ESE HOSPITAL UNIVERSITARIO DE LA SAMARITANA

REUNION DE: COMITE DE COMPRAS Y CONTRATOS

Dar respuesta a las observaciones realizadas por los proveedores a las evaluaciones de la convocatoria pública N° 24 DE 2014 "ADQUISICION Y PUESTA EN FUNCIONAMIENTO DE EQUIPO MEDICO" PARA LA ESE HOSPITAL UNIVERSITARIO DE LA SAMARITANA.

4.1.3 Determina ST, y mediciones generales. Que se puedan modificar en cualquier momento, tanto en tendencia grafica como en una tabla, antes durante o después de la prueba.

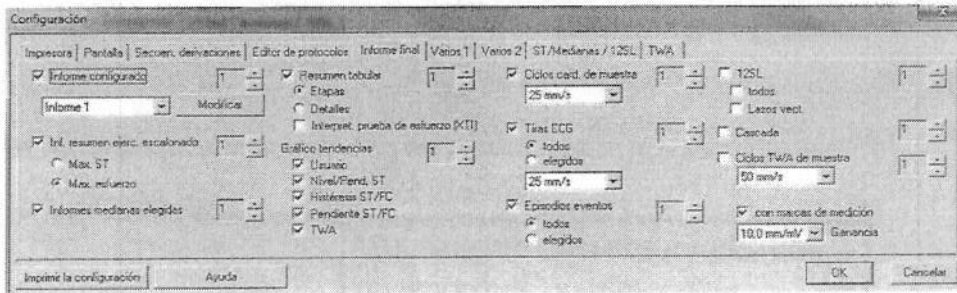
**No se puede determinar en folio 251 ni en la información del folio 915 la posibilidad de modificación o mediciones de la señal st en la tendencia grafica o en la tabla**

R/. No se acepta su observación, Ya que en folio 251 y 252, mas anexos cumple con la información solicitada por el hospital por tal motivo se mantiene en CUMPLE.

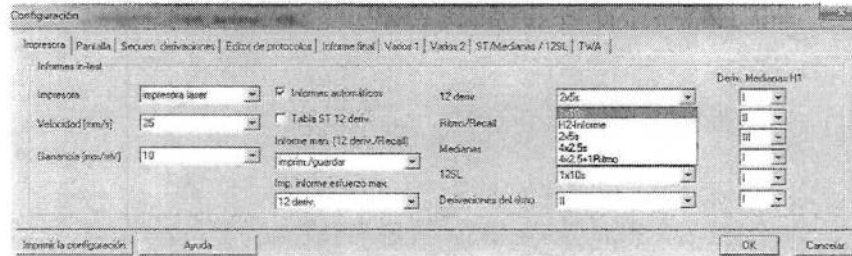
**No se puede evidenciar en el folio 285 mencionado en el cuadernillo técnico folio 915 la posibilidad de impresión en los formatos 2 x 6, 4x3 y automático**

### 4.1.26 Formatos de seguimiento 1x12, 4x3, 2x6.

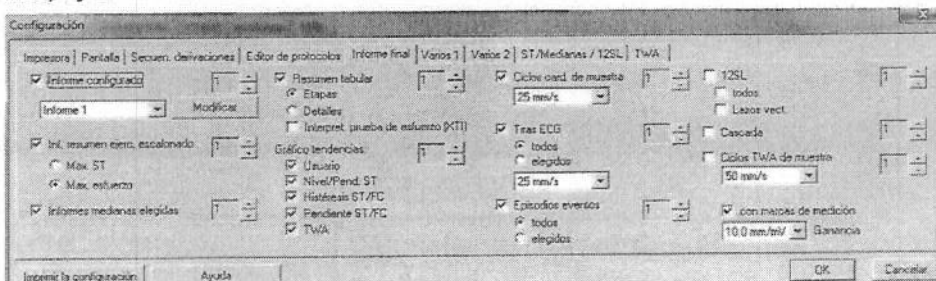
**No se puede evidenciar en el folio 321 mencionado en el formato técnico folio 916 que se puedan generar formatos de seguimiento 1 x 12, 4 x 3 y 2 x 6**

R/. No se acepta su observación, Ya que en folio 290 se evidencia la información solicitada por el hospital por tal motivo se mantiene en CUMPLE.
